核二廠1號機爐心燃料棒護套 受損案審查結論報告

行政院原子能委員會

中華民國 106 年 6 月

圖一 反應爐爐水碘-131活度濃度分析紀錄

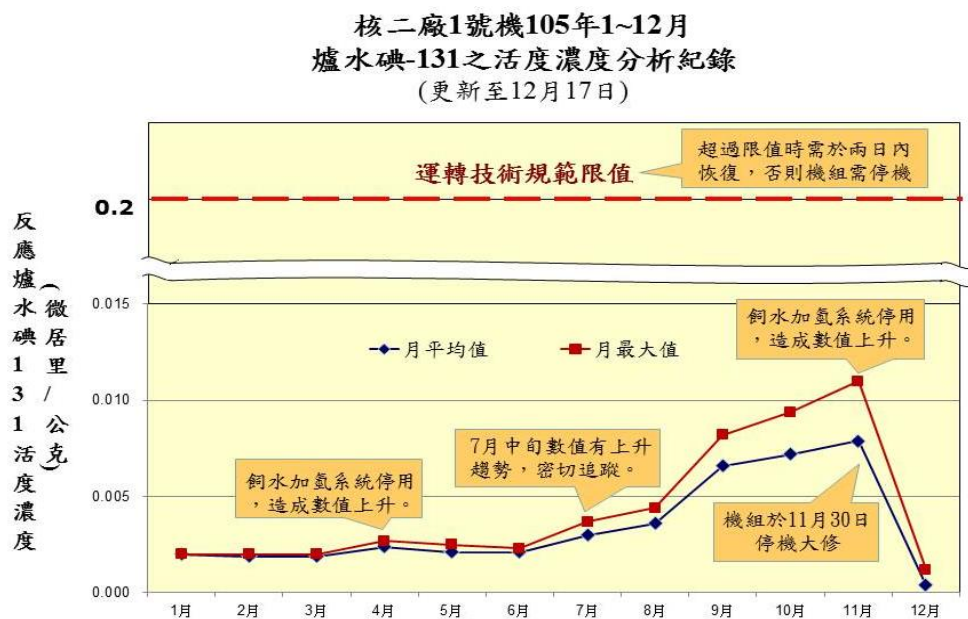
間，核二廠綜合更換控制棒佈局、廢氣總活度變化及廠家所提供之疑似洩漏燃料束所屬控制單元，研判護套洩漏燃料束位於控制棒 20-13 單元或周圍，於9月15日進行功率壓抑，將該控制棒保持在全入位置，以壓抑該可疑燃料束之功率，由結果顯示經功率壓抑後，爐水碘濃度上升趨勢確有緩和，電廠並依程序書減少非必要之功率升降，以及緩慢升降載運轉策略。由7月中旬至11月30日機組大修停機前之反應爐爐水及放射性廢氣排放活性各項監測數據顯示，均低於安全限值(如圖一、二)。
